SUPERINTENDENCIA DE INDUSTRIA Y COMERCIO	
RAD: 13-15079- -4	FECHA: 2014-03-07 19:12:37
DEP: 2020 DIRECCION DE NUEVAS CREACIONES	EVE: 378 FASE NACIONAL INCLUIDO CAPITULO I
TRA: 11 PCT-PATENTE DE INVENCION CAPITULOS I Y II	FOLIOS: 5
ACT: 519 PRESENTACION

Asunto: Radicación: 13-15079- -4
 Trámite: 11
 Evento: 378
 Actuación: 519
 Oficio: 3035
 Folios: 5

Título de la solicitud: “Dispositivos y métodos para extraer y analizar muestras de líquidos de la cavidad bucal”.

Figs. 1 y 3a-3e del documento US 2007/0184404

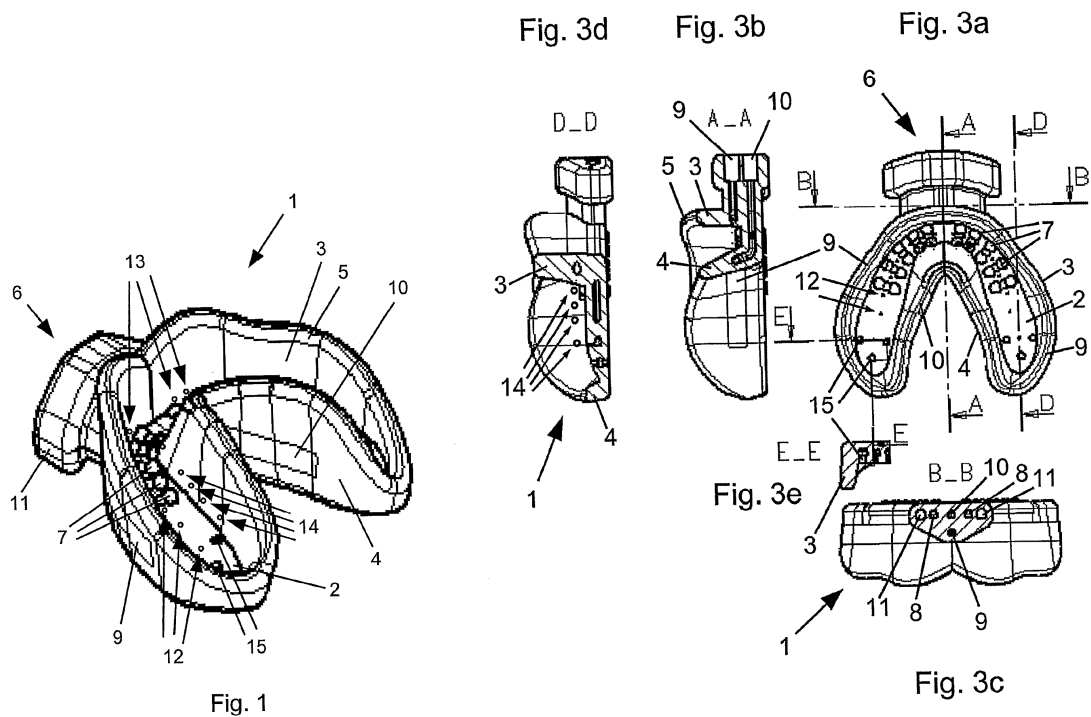
Características esenciales	D1
Un dispositivo adecuado para recolectar muestras de un fluido de la cavidad bucal de un mamífero, que comprende:	Un dispositivo (Fig. 1) adecuado para recolectar muestras de un fluido (Párr. 0044) de la cavidad bucal de un mamífero (Párr. 0011), que comprende:
Una boquilla que incluye una cámara definida por las paredes interna frontal y posterior y una pared interna inferior de la boquilla, la pared	Una boquilla (1) (Párr. 0040) que incluye una cámara (lados interiores 3 y 4 que reciben los dientes) (Párr. 0041, Fig. 1) definida por las

inferior se extiende entre las paredes internas frontal y posterior.	paredes interna frontal (lado interior 3; Párr. 0041, Fig. 1) y posterior (lado interior 4; Párr. 0041, Fig. 1) y una pared interna inferior (2, Párr. 0041, Fig. 1) de la boquilla, la pared inferior se extiende entre las paredes internas frontal y posterior (Párr. 0041, Figs. 1 y 3).
Medios	Medios de colección de fluido (11,15; Párr. 0044, 0050).

De acuerdo con la tabla anterior, las características esenciales del dispositivo de la reivindicación 1 habían sido divulgadas previamente en el documento D1, por lo tanto, la materia reivindicada no es nueva.

- Reivindicación 2: el fluido es saliva (Párr. 0044)
- Reivindicación 3: las paredes frontal (3) y posterior (4) internas de la cámara incluyen diversas aberturas (13,14)(Párr. 0046, 0047); la boquilla (1) comprende, además: un primer distribuidor (8, 11 lado derecho del puerto 6; Párr. 0044, 0045 y 0049) que contiene una primera porción del líquido y proporciona la primera porción a la cámara a través de las aberturas de la pared interior frontal (Párr. 0045 y 0049), un segundo distribuidor (8, 11 lado izquierdo del puerto 6; Párr. 0044, 0045 y 0049) que contiene una segunda porción del líquido y proporciona la segunda porción a la cámara a través de las aberturas de la pared interior posterior (Párr. 0045 y 0049), un primer puerto (la parte frontal de los canales 8 y 9 en el lado derecho que está situado en frente del conector 6; Figs. 3a y 3c; Párr. 0043), un segundo puerto (la parte frontal de los canales 8 y 9 en el lado izquierdo que está situado en frente del conector 6; Figs. 3a y 3c; Párr. 0043) y medios de sellado (5 y 7) (Párr. 0012 y 0041-0042; Figs. 1 y 2a).

- Reivindicación 4: los medios se seleccionan de un grupo que consiste en: un distribuidor dedicado a la recolección del fluido, un orificio y varias toberas colocadas con intervalos espaciados en la boquilla (11 y 15) (Párr. 0044 y 0050).
- Reivindicación 5: los medios comprenden aberturas en una de las paredes internas, uno del primer y segundo distribuidores y uno del primer y segundo puertos (Párr. 0043).
- Reivindicación 6: un compartimiento (la bomba 15, o el contenedor de recolección; Párr. 0050).
- Reivindicación 7: el compartimiento se desmonta del dispositivo (se desconecta del conector 6; Párr. 0043 y 0050)
